CONCOURS POUR LE CIMETIÈRE DU BOIS-DE-VAUX, A LAUSANNE

I^{er} prix : Projet «Atropos», de M. A. Laverrière, architecte, à Lausanne.

Concours pour l'aménagement du nouveau Cimetière du Bois de Vaux.

Ier prix: Projet & Atropos», de M. A. Lacernière, architecte, à Lausanne. — Plan de situation. — 1:400

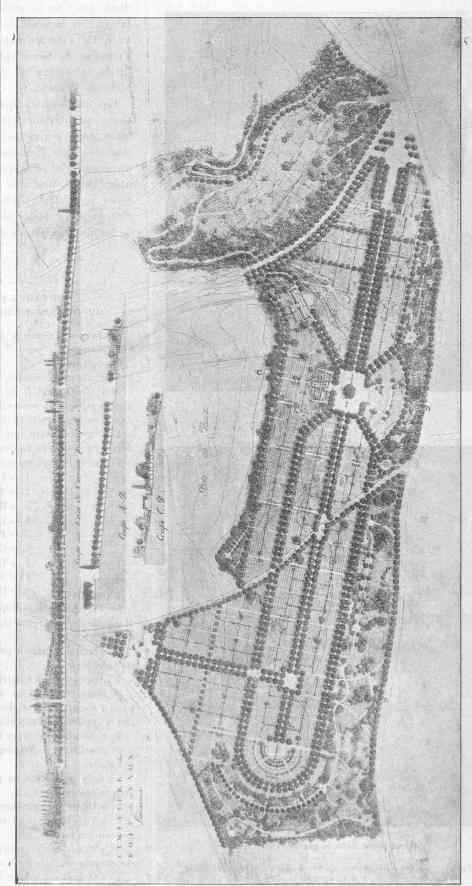
« Atropos » : Composition générale de grande allure; les entrées sont particulièrement bien à leur place et bien étudiées, notamment l'entrée principale. L'idée d'encadrer le cimetière d'un rideau de verdure et d'y loger les conces-

sions est fort heureuse, il en est de même de l'avenue des urnes. L'emplacement des édifices est très judicieux, malheureusement cette composition ne tient pas suffisamment compte

de la topographie du terrain et nécessiterait pour sa réalisation des terrassements considérables.
